REV.	DATA	DESCRIZIONE	ESEGUITO	CONTROLLATO	APPROVATO
00	31/12/2018	PRIMA EMISSIONE	A. BASSI	A. BASSI	A. BASSI
COMMITTENTE:		PROGETTO/COMMESSA:			
		Impianto di Pirogassificazione di residui di pulper nuova linea cartone Cartiera Burgo di Duino			
 <p>DELTA ENGINEERING SERVICES S.r.l. via B.Bartok, 29/G - 44124 Ferrara tel. +39 532 718417 – fax +39 532 1711059 e-mail: info@deltas.it C.F. e P.I. 01798950380</p>		TITOLO:			
		INTEGRAZIONI ALLO STUDIO PRELIMINARE AMBIENTALE (richiesta Regione FVG prot 48798 del 3/10/2018)			
COMMESSA	CODICE DOCUMENTO	NOME FILE	REV.	ID. DOC.	
DES-489	DES-489-RELAZIONE INTEGRAZIONI-R0	DES-489-RELAZIONE INTEGRAZIONI-R0	00		
<small>NOTA GENERALE: IL PRESENTE ELABORATO PROGETTUALE E' DI PROPRIETA' DI DELTA ENGINEERING SERVICES S.r.l. E' FATTO DIVIETO A CHIUNQUE DI PROCEDERE, IN QUALSIASI MODO E SOTTO QUALSIASI FORMA, ALLA SUA RIPRODUZIONE, ANCHE PARZIALE, OVVERO DI DIVULGARE A TERZI QUALSIASI INFORMAZIONE IN MERITO, SENZA PREVENTIVA AUTORIZZAZIONE RILASCIATA PER ISCRITTO DA DELTA ENGINEERING SERVICES S.r.l.</small>

1 Premessa

La presente relazione fornisce risposte alla richiesta di integrazione avanzata lo scorso 3 ottobre dal Servizio Valutazioni Ambien

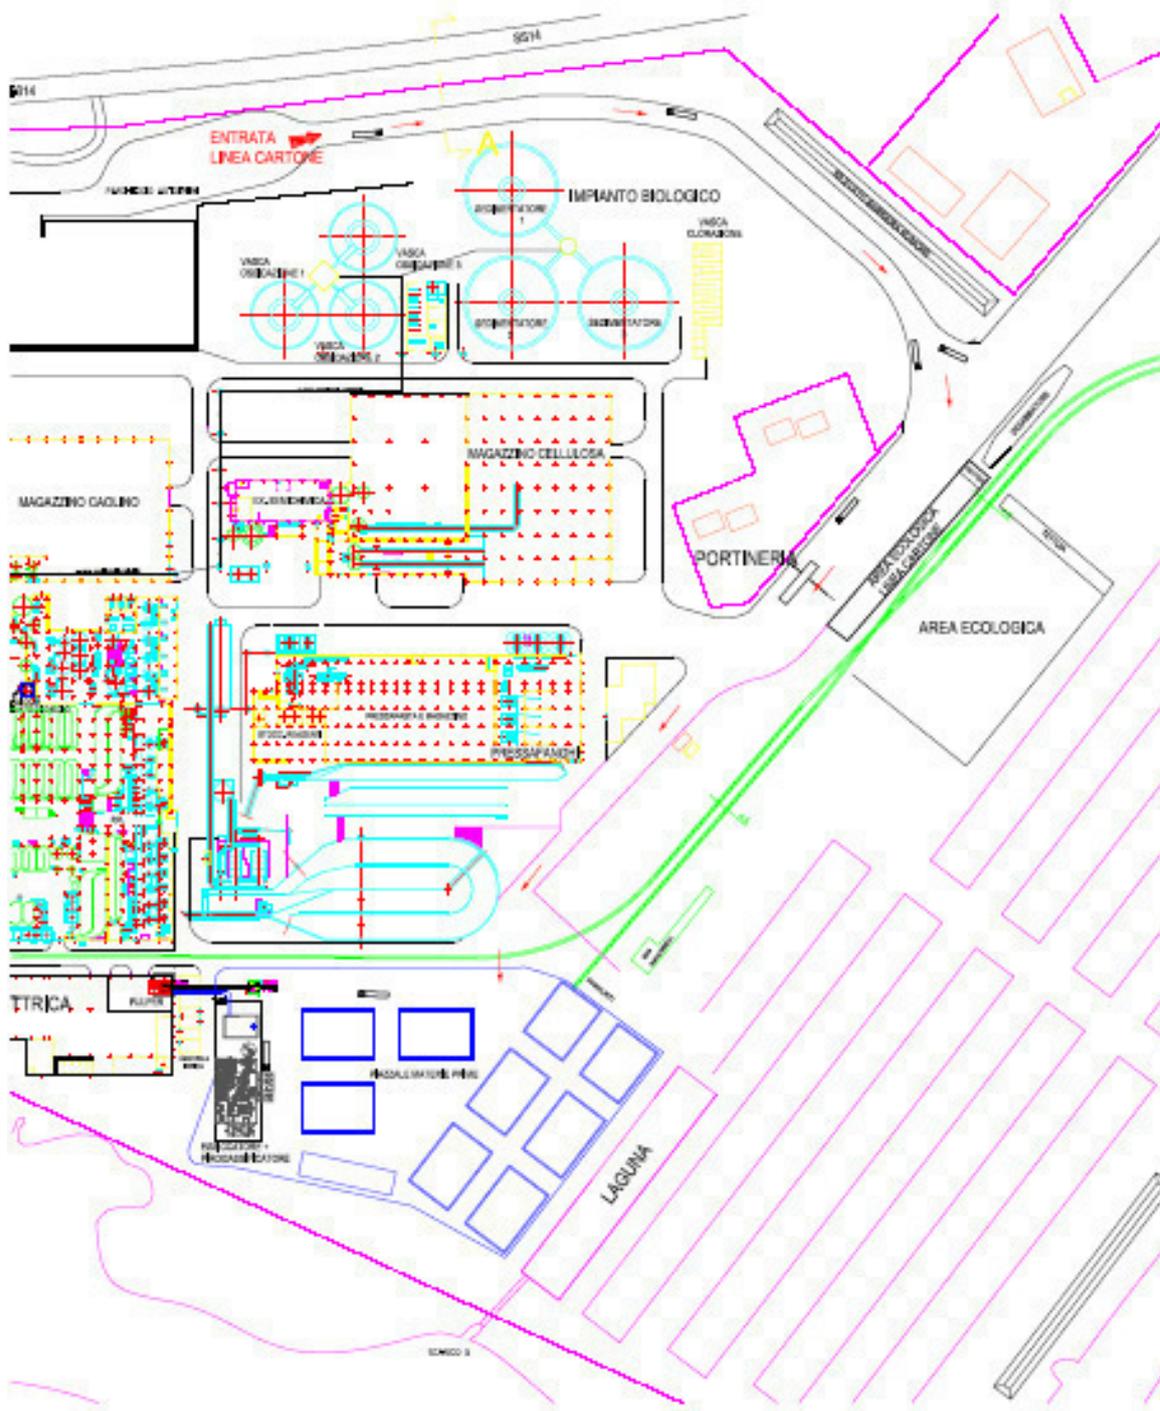
Come evidente dalla planimetria dello stato di fatto a suo tempo inviata, l'area su cui si prevede di collocare le nuove costruzioni è al momento occupata da serbatoi fuori terra, non in uso, che in passato contenevano combustibile liquido per la centrale elettrica di stabilimento.

La prima attività da intraprendere è quindi quella della demolizione dei serbatoi, che non presentano evidenza di perdite che abbiano potuto contaminare le platee di fondazione e il terreno sottostante. L'attività prevede la demolizione del fasciame metallico, con invio a recupero di tutti i materiali metallici decaduti, e la successiva demolizione delle platee di fondazione e dei muri di contenimento, con avvio a recupero degli inerti.

Sulla porzione più meridionale dell'area su cui si intende costruire il piazzale sono presenti al momento tre vasche di lagunaggio, destinate in origine al sistema di depurazione delle acque reflue di stabilimento. Per disposizione dell'autorità competente, queste vasche devono essere escluse dal sistema di scarico, destinato ad essere recapitato nel Canale Locovaz direttamente senza lagunaggio. La realizzazione del piazzale richiede la copertura di due di queste tre vasche, lasciando la terza più meridionale non toccata dai lavori.

Le due vasche saranno interrato con parte del terreno escavato per la realizzazione del piazzale e degli edifici in progetto (previa verifica di idoneità geotecnica e ambientale), con eventuale apporto di terreno da cava esterna.

Il piazzale ha superficie lorda di circa 4,1 ettari, ed è realizzato con pavimentazione in calcestruzzo; è servito da rete di fognatura dedicata (con vasca di prima pioggia e sfioro allo scarico delle acque di seconda pioggia) e da rete idrica antincendio. Al margine occidentale, prospiciente al Canale Locovaz, è realizzata una struttura in calcestruzzo armato (quattro baie 10x10 m; lunghezza complessiva 40 m; altezza 4 metri) destinata ad immagazzinare temporaneamente i residui di pulper durante i periodi di manutenzione del pirogassificatore e dell'essiccatore.
